Nắp gỗ đặc — khung ôm tấm Nu thả

Bộ hồ sơ: Hộp Mahjong 152 quân, BURLORA · Đơn vị: mm
Nguồn số: tools/lid_solid_calc.py · Hình: tools/draw_lid.py

Phương án nắp gỗ đặc — khung gỗ đỡ ôm tấm Nu

Cập nhật 29-08-2026 — lập luận đã đổi trực, kết luận không đổi. Bản gốc chứng minh "không dùng tấm Nu đặc" bằng chuỗi mắt mộng nằm ở **giữa bề dày nắp**. Trục xoay nay **lùi vào 6,1 mm** từ mặt ngoài vách nên chuỗi mắt mộng đổi vị trí và đường kính ($\varnothing 18 \rightarrow \varnothing 10.2$, nhô ra 5.1 mm) — xem docs/DONG-HOC-BAN-LE.md . Bản lẻ vẫn là **mắt mộng gỗ, không kim loại**. Kết luận **khung + tấm thả vẫn đúng**, nhưng nay đứng trên hai chân chắc hơn: **khe ráp giữa và đổ dọc bản lẻ**. Mục dưới viết lại theo tools/lid_solid_calc.py .

HÌNH 7 — Vì sao nắp không làm bằng một tấm Nu ĐẶC

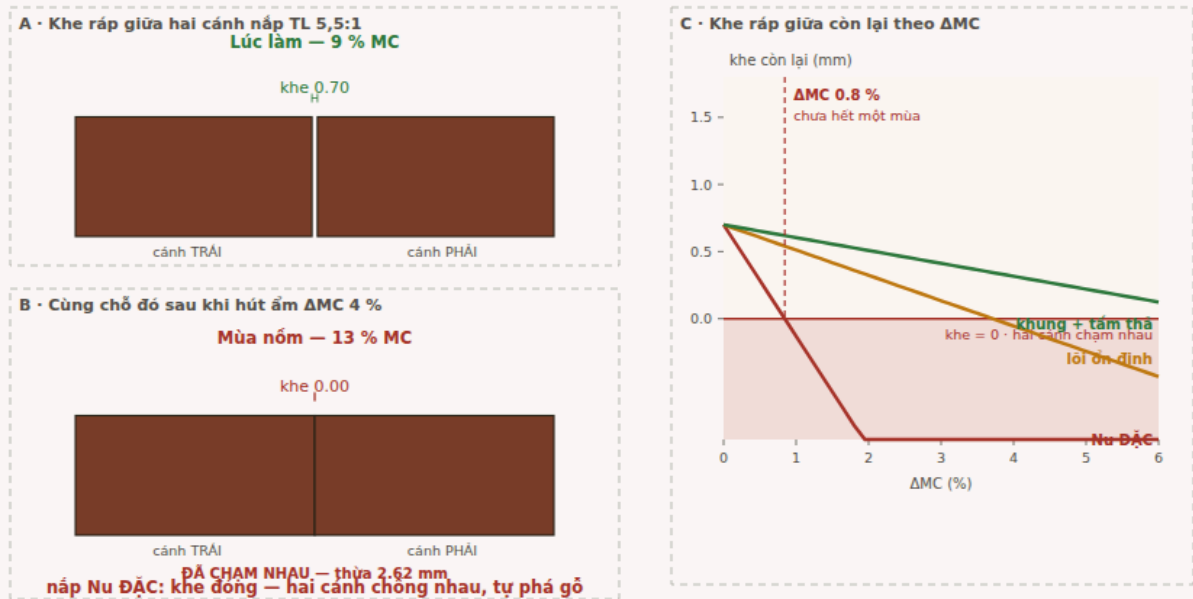
Nu không có hướng thớ, nở đều mọi phương 0.22 %/1 % MC. Cả bề rộng cánh 188.65 mm nằm trong chuỗi, nên hai cánh cùng lớn ra ăn vào khe giữa. Khe 0.7 mm đóng hết ở ΔMC 0.8 % — chưa hết một mùa. Khung gỗ đặc chỉ đưa 48 mm gỗ ngang thớ vào chuỗi: khe còn 0.32 mm ở ΔMC 4 %.

Khe ráp giữa đóng lại theo ΔMC : tấm Nu đặc đóng ở 0.84 %, khung + tấm thả còn 0.32 mm ở ΔMC 4 %.

Lời giải: **khung gỗ đặc thẳng thớ ôm tấm Nu thả trong rãnh** — đúng thứ trong ảnh mẫu. Khung chỉ đưa **48 mm** gỗ ngang bề rộng (hai đổ dọc 24, **xẻ xuyên tâm**) vào chuỗi bề rộng; tấm Nu thả tự do trong rãnh nên nở bao nhiêu cũng không đẩy khe.

Khung cocobolo ôm tấm Nu năng; mặt cắt ngang cánh và chi tiết mộng-rãnh.

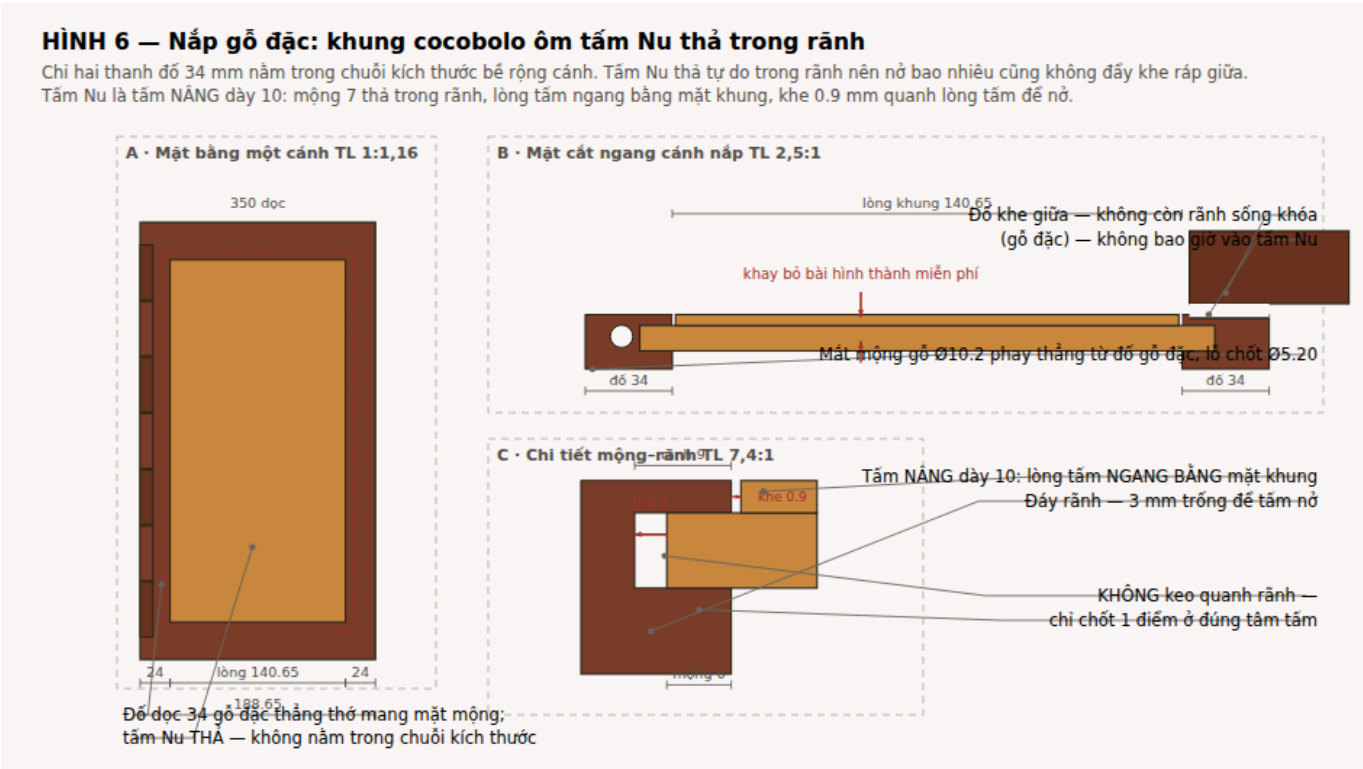
Chỉ hai thanh đố nằm trong chuỗi kích thước bề rộng: 188.65 = 24 + 140.65 (THẢ) + 24. Tấm Nu nở vào khoảng trống 3 mm trong rãnh, không đẩy vào khe ráp giữa.

Mộng tấm **7 mm chứ không phải 10**: ở mộng 10 thì lip dưới của rãnh ôm tấm chỉ còn 0,23 mm — không phay được. Đó là lỗi tiềm ẩn của bản trước, không phải chuyện giảm cân.

Chỉ chốt hoặc dán tấm ở đúng một điểm giữa tấm. Dán quanh rãnh là tấm nứt.
